ANÁLISE DO LICENCIAMENTO AMBIENTAL DO PROJETO VOLTA GRANDE DA BELO SUN MINERAÇÃO

*Manifestação em decorrência da Audiência Pública de 10/01/2013, Vila da Ressaca,
Sen. José Porfírio/PA*

Procedimento de Licenciamento Ambiental nº 2012/0000005028 – SEMA/PA

Mapa 1: Representação da Área de Influência Direta e Indireta do meio físico do Projeto Volta Grande da Belo Sun (em vermelho), em perspectiva com a Área Diretamente Afetada (ADA) da UHE Belo Monte – que inclui o Trecho de Vazão Reduzida, o

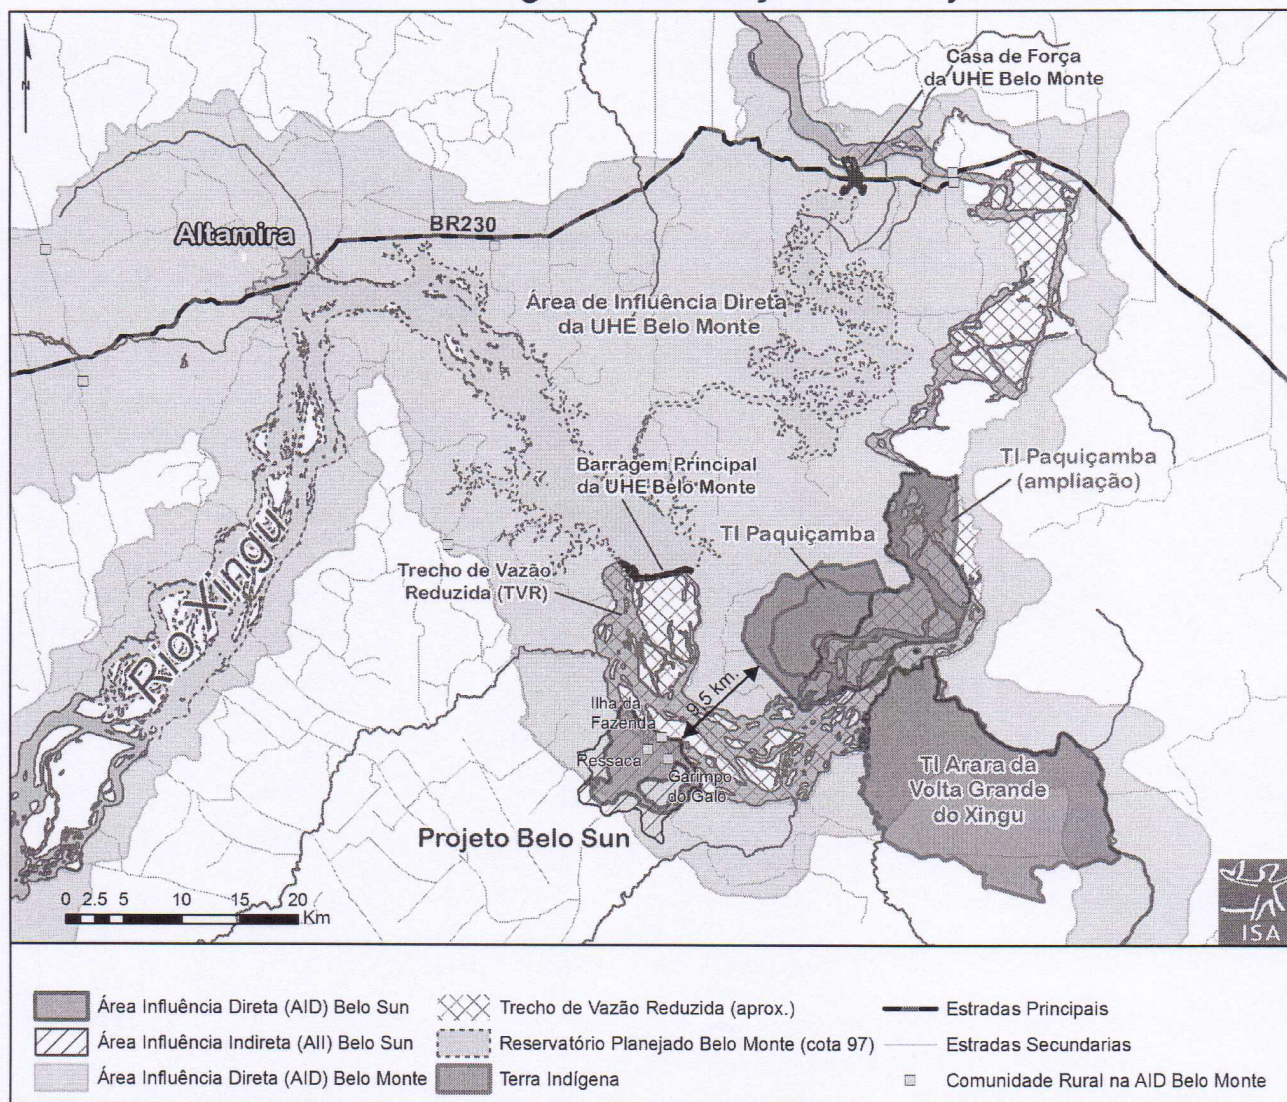
autorização para exploração de florestas e formações sucessoras que envolva manejo ou supressão de florestas e formações sucessoras em imóveis rurais numa faixa de dez quilômetros no entorno de terra indígena demarcada deverá ser precedida de informação georreferenciada à Fundação Nacional do Índio-FUNAI [...]”. Como se sabe, o empreendimento necessitará realizar supressão de vegetação, e a TI Paquiçamba, recentemente ampliada, se encontra a 9,5 km do empreendimento (ver Mapa 1).

Figura 1: Representação da AID (em laranja) e da AII (em amarelo) física (esquerda) e biótica (direita) do Projeto Volta Grande, retirados do EIA do projeto. Notar que essas áreas se sobrepõem a parte da calha do Rio Xingu (e, portanto, à ADA de Belo Monte) e a cursos d'água tributários deste.

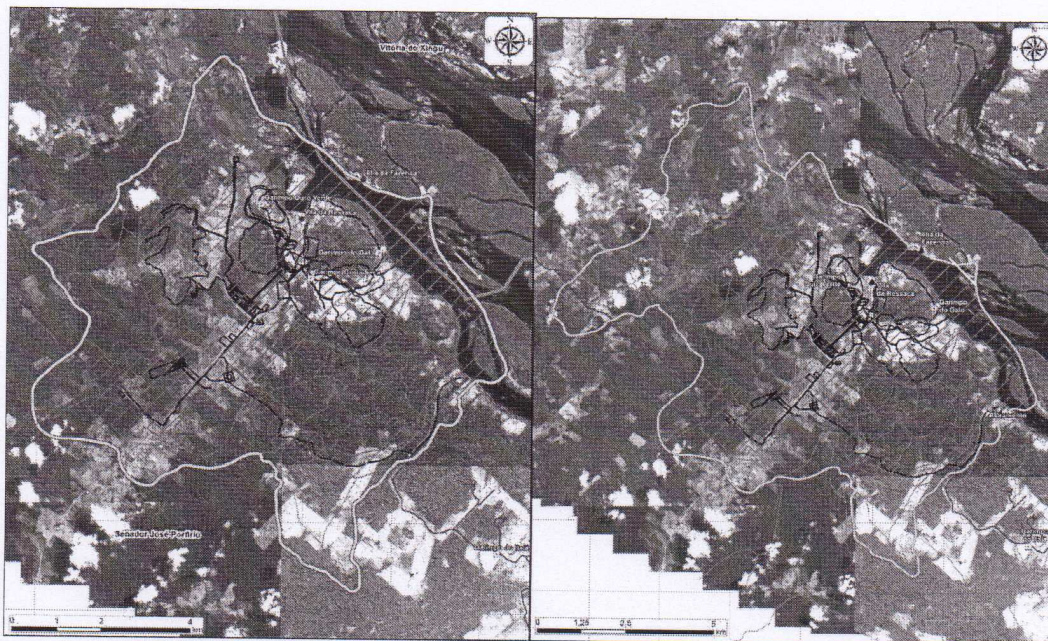
O que fica demonstrado dessa exposição dos impactos e riscos diretos que correm as comunidades indígenas da região é que o EIA e o andamento do processo licenciatório são falhos tecnicamente, já que a própria Área de Estudo definida ao início do diagnóstico ambiental do meio físico e biótico se restringe a pouco mais que o perímetro da Área de Influência Direta da exploração mineral. Ora, parece óbvio que os danos potenciais associados a um vazamento de rejeitos vão muito além da Área de Estudo e da AID definida no EIA. Na ausência de uma modelagem satisfatória de tal evento, devemos supor que o mesmo irá afetar catastróficamente as Terras Indígenas Paquichamba e Arara da Volta Grande, podendo afetar um grande trecho do Rio Xingu.
